## Rapport de contrôle d'installations électriques à basse et à très basse tension

RÉF. 157//2024/72145/01:1

DATE DU CONTRÔLE 15/07/2024 (9:15 - 10:15) AGENT VISITEUR Alexandre Wastiau  
ADRESSE DU CONTRÔLE Rue de la Maladrée 26 - 7110 La Louvière TYPE DE CONTRÔLE Visite de contrôle vente ancienne installation (8.4.2.)

## Croquis de position élémentaire et descriptif sommaire des tableaux

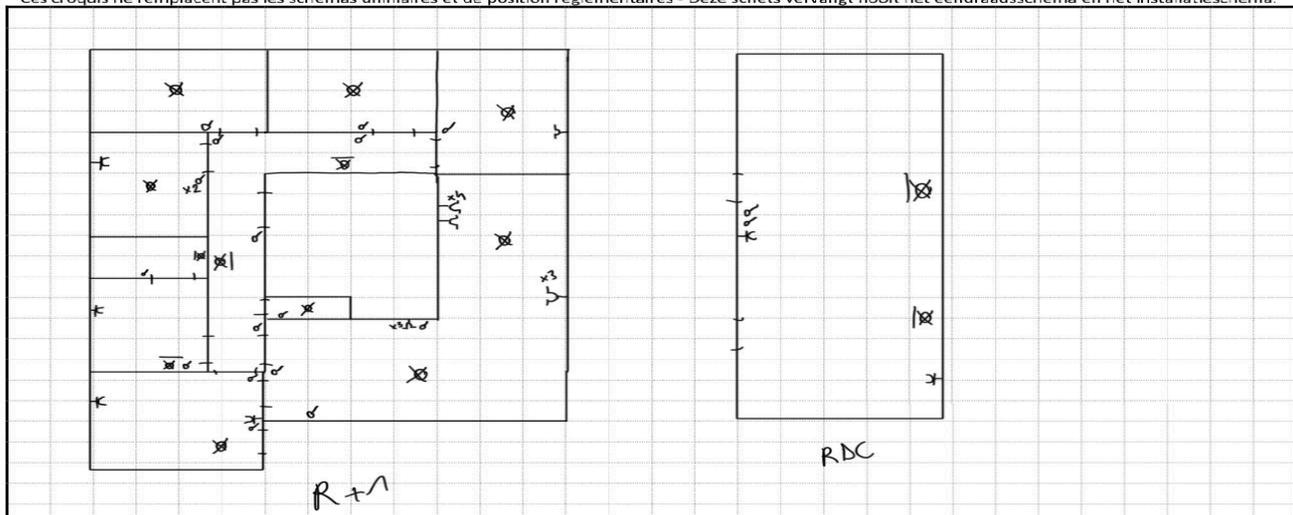
Conformité schéma(s) unifilaire(s) et plan(s) de position	Pas OK	Nombre de tableaux	1 + 1	Nombre de circuits	8 + 2
Circuits	5 x 2 fus. 20A	2 x 2 fus. 16A	1 x 2 fus. 30A	2 x 2 fus. 4A	
Protection	Pas indiqué.	Pas indiqué.	Pas indiqué.	Pas indiqué.	
Section (mm <sup>2</sup> )	2,5	1,5	4	2,5	
Conclusion	Pas OK	Pas OK	Pas OK	Pas OK

Le ou les socles de prise en défaut sont localisés dans la cuisine - la salle de bain - le garage
